第2回安全性検討会議における委員からの意見等への対応表

No	論点	第2回資料7 (参考) 頁	コメント内容	対 応
1	(全般)	—	ウラン燃料(9×9燃料, 高燃焼度8×8燃料)だけの通常の炉心との比較, 先行炉MOXとの比較を示して欲しい。	第2回資料5に一部記載していましたが別途一覧表にまとめます。
2	(全般)	—	MOX燃料の装荷時期が遅れた場合の影響評価を示すこと。	P 1
3	(全般)	—	移行炉心の特性について示すこと。	P 2
4	論点1	1	MOX燃料とウラン燃料で α 核種がどれだけ増えるのか新燃料, 使用済燃料で有害度を示すこと。	P 3, 4 有害度については論点1のスライドを改訂します。
5	論点1	2	「温度の上昇はわずか1℃」の記載を脆性遷移温度の上昇であることがわかる記載とすること。	P 5, 6
6	論点1	4	「ボロン添加率を設計の最小値とする」の考え方を記載すること。	P 7, 8
7	論点1	4	ウラン燃料, MOX燃料それぞれのプール水温4℃での無限増倍率を示すこと。	P 7, 8
8	論点2	5	MOX燃料使用実績について, 加工工場別, 燃料タイプなどで判りやすく整理すること。	検討中
9	論点2	7	MOX燃料破損実績についての電力見解を示すこと。	P 9, 10
10	論点2	7	「異物混入」について冷却材中の異物によるものであることがわかる記載とすること。	P 10, 11
11	論点3	7	燃料棒タイプが4つあるが燃料製造で間違いなく集合体の所定の場所に配置されることについて製造フローを用いて説明すること。また, 製造時の表面汚染(α 核種)の管理についても説明すること。	P 12

第1図 照射試験用燃料棒

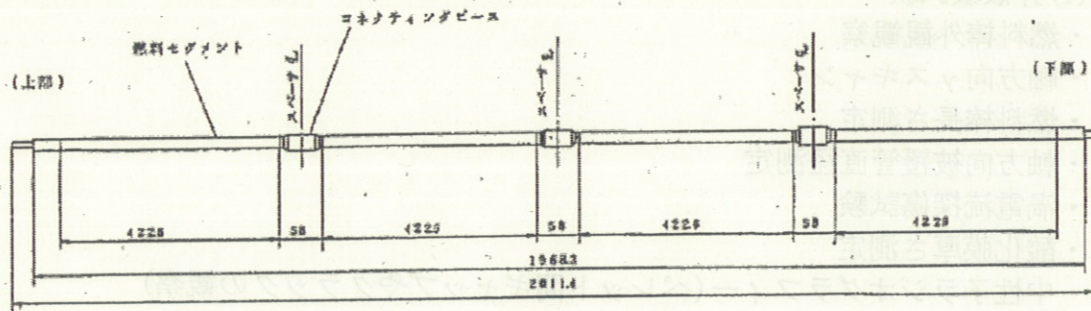
12	論点3	8	先行電力の実績で国が加工工場への立ち入りを行ったか確認すること。	中部, 四国, 九州の3社においては国の立ち入り実績がないことを確認しました。
13	論点3	8	MOX 燃料の照射試験実績があれば示すこと。	P13, 14
14	論点3	8	過去に制御棒および燃料支持金具の入れ違いがあったと思うが, 管理方法について論点15の中で説明してほしい。	拝承
15	論点4	12	輸送容器の設計においてMOX新燃料で想定している線量の範囲を示すこと。	P15, 16, 17
16	論点5	15	MOX 再処理実績で燃焼度や処理方法の特徴があれば示すこと。	検討中
17	論点6	17	使用済 MOX 燃料の貯蔵場所を明確にすること	P18, 19
18	論点6	17	貯蔵容量に十分な余裕がある記載において, 前提を記載すること。(最新号機でプール容量に余裕がある等)	P18, 19
19	論点8	23	プルスポットの通常時の影響について示すこと。	P20
20	論点8	23	NSRR や SPERT の実験内容を詳しく記載すること。	P21, 22
21	資料-6	11	第2-1表中の出力分布の BASALA での検証試験でのボイドについて別途説明すること。	検討中
22	資料-6	11	第2-1表中の反応度での実効増倍率でウラン炉心と MOX 炉心で差がある理由について説明すること。	検討中
23	資料-6	11	第2-1表中の燃焼計算の備考欄を分かりやすい記載とすること。	検討中
24	資料-6	11	第2-1表中の反応度のドブプラ係数についてはデータ取得の今後の展望について説明すること。	検討中

女川3号機で採用するタイプのMOX燃料の照射挙動を評価するため実施された照射試験は次の通りである。

照射試験は、オランダのドーデバルト炉をベース照射炉として、MOX燃料の照射試験データを取得しMOX燃料の特性を把握することを目的とした照射試験であり、ドーデバルト炉でベース照射したセグメント燃料棒をベルギーのBR2炉で出力急昇試験を実施した他、照射後試験をドーデバルト炉サイト、ベルギー及びスイスの研究所で実施している。概要を第1表に示す。また、照射後試験の項目は以下の通りである。

なお、照射試験は、MOX燃料の特性を把握することを目的として実施したもので、女川3号に装荷するMOX燃料棒の基本仕様(被覆管仕様、ペレット仕様、ヘリウム封入圧)とほぼ同じ仕様である。

図 8-5 FP ガス放出率と経験最高出力

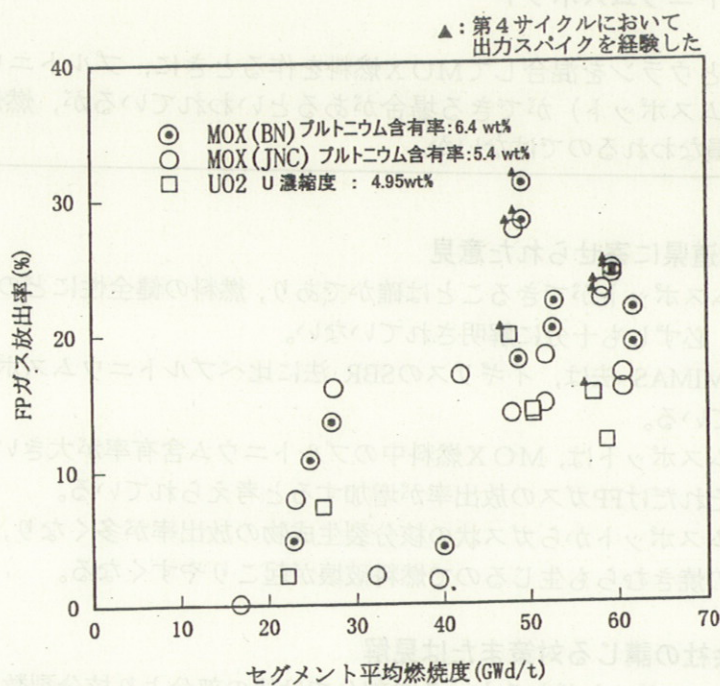
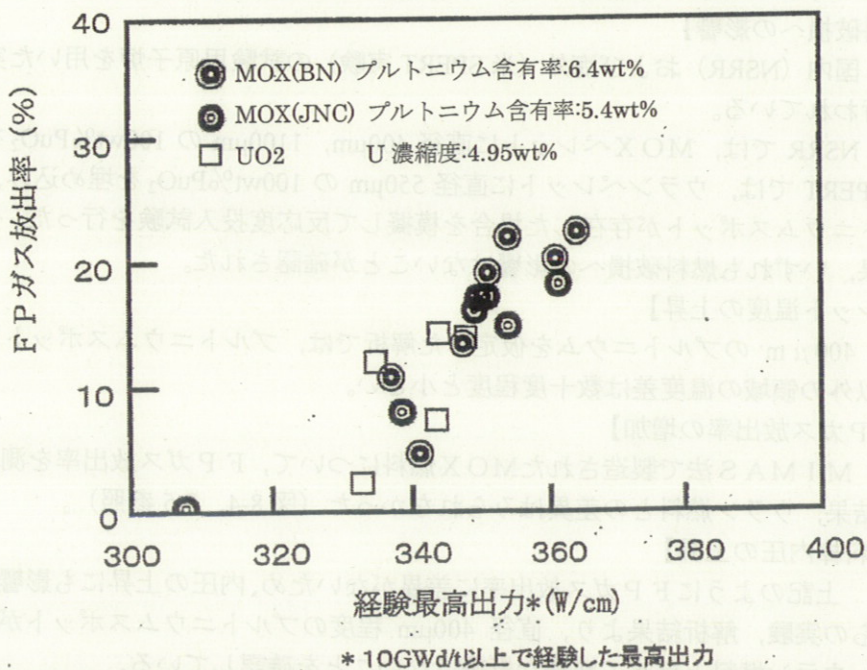
プルトニウムとウランを混合してMOX燃料を作るときに、プルトニウムの固まり（プルトニウムスポット）ができる場合があるといわれているが、燃焼の際に燃料棒の健全性が損なわれるのではないか。

MIMAS法で製造されたMOX燃料について、FPガス放出率を測定した結果、ウラン燃料との差異はみられなかった（図8-4、8-5参照）。

上記のようにFPガス放出率に差異がないため、内圧の上昇にも影響はない。これらの実験、解析結果より、直径 400 μm 程度のプルトニウムスポットが存在しても、ウラン燃料と比べて顕著な影響はないことを確認している。
